COMUNICATO N. 1 DEL 06/12/2021

OGGETTO: NUOVI EASYKART 2022:

- NOVITA' EASYKART 60 – EASYKART 60 ACADEMY
- NOVITA' EASYKART 100/125

• Nuovo telaio L28C-Y

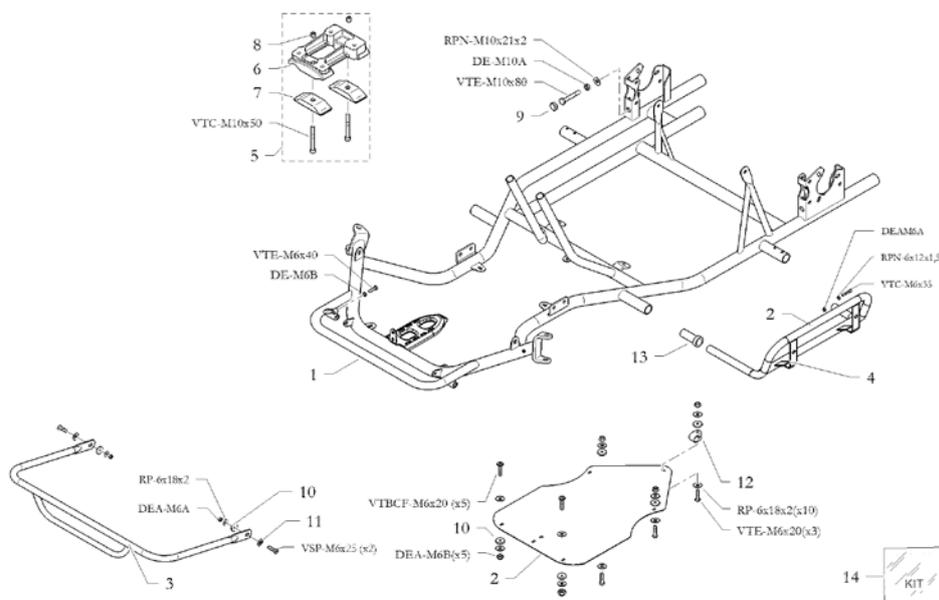
Il telaio L28C-Y è stato modificato spostando le sedi dei supporti delle carenature laterali per permettere il montaggio delle carenature FREELINE MINI EVO.

Pos.	Cod. Articolo	Descrizione	Note
1	10.14661.00-RO	TELAIO MODELLO L28-CY	
2	20.1365.10	PIANALE L28	
3	10.14584.00-CR	PARAURTI ANT. D 510x260 KG MINI	
4	10.14510.00-CR	SUPP. CARENATURA LAT. SX MINI EVO	
4	10.14483.00-CR	SUPP. CARENATURA LAT. DX MINI EVO	
5	10.9259.00	ASSIEME PIASTRA MOTORE	
6	10.9181.00	PIASTRA MOTORE INCLINATA	
7	20.9206.06-ZN	CAVALLOTTO ACCIAIO	
8	20.1488.06	DADO PIASTRA MOTORE	
9	20.3201.18-NE	POMOLO FERMO PIASTRA MOTORE	
10	20.0636.18-NE	RONDELLA IN GOMMA	
11	20.3615.10-LU	ROSETTA SVASATA M6	
12	20.4011.18-NE	FASCETTA Ø20	
13	20.4885.20-NE	GOMMINO AMMORT.SUPPORTO CARENATURE	
14	20.15244.04	ADESIVO PIANALE UNIVERSALE

• Nuove carenature anteriori e laterali

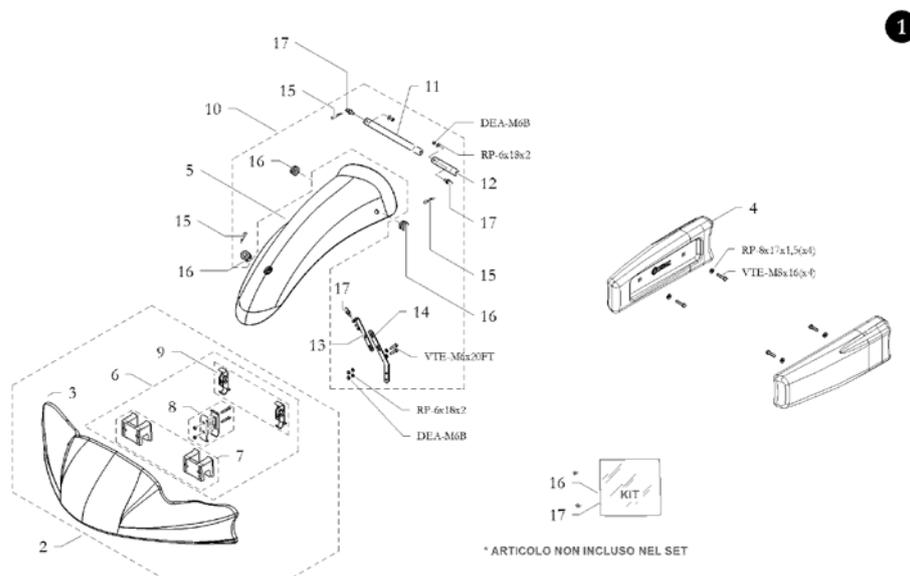
I nuovi Easykart 60 e 60 Academy saranno equipaggiati con la carenatura anteriore e musetto portanumero KG MK20, e carenature laterali FREELINE MINI EVO. Vengono cambiati anche i supporti delle carenature laterali e le staffe per il fissaggio del nuovo musetto portanumero.

Pos.	Cod. Articolo	Descrizione	Note
1	10.15908.00-BA	ASS. CAR. ANT MK20 + MUSET. MK20 +LAT MINI EVO	
2	10.15907.00-BA	ASS. CARENATURA ANT. MK20 SGANCIABILE	
3	40.14795.00-BA	CARENATURA ANTERIORE MK20 KG	
4	10.14323.00-BA	CARENATURA LATERALE MINI EVO	
5	40.14796.00-BA	MUSETTO MK20 KG	
6	10.12967.00	KIT ATTACCO CARENATURA ANT. SGANC. CIK/20	
7	10.12088.00-NE	PLACCHE FISS. CAREN. ANT. SGANC. KG CIK/20	
8	40.11717.00-NE	SUPPORTO PARAURTI NERO KG	
9	40.11718.00	KIT ATTACCO A SCATTO KG CIK/02	
10	10.15290.00	ASSIEME STAFFE FISS. MUSETTO MK20	
11	20.15282.06-ZN	STAFFA DX SUPPORTO MUSETTO MK20	
12	20.15283.06-ZN	STAFFA SX SUPPORTO MUSETTO MK20	
13	20.15284.06-ZN	STAFFA SUPPORTO SUPERIORE MUSETTO MK20	
14	20.15285.06-ZN	STAFFA SUPPORTO INFERIORE MUSETTO MK20	
15	40.6423.00	COPIGLIA ELASTICA SAGOMATA 2x54	
16	20.2996.20	GOMMINO PASSACAVO	
17	20.3598.06	FISSAGGIO MUSETTO SFERICO	
18	10.15236.04	ADESIVI CAR. ANT. MK20, PN MK20 SERB. 4L BIRELART 2021
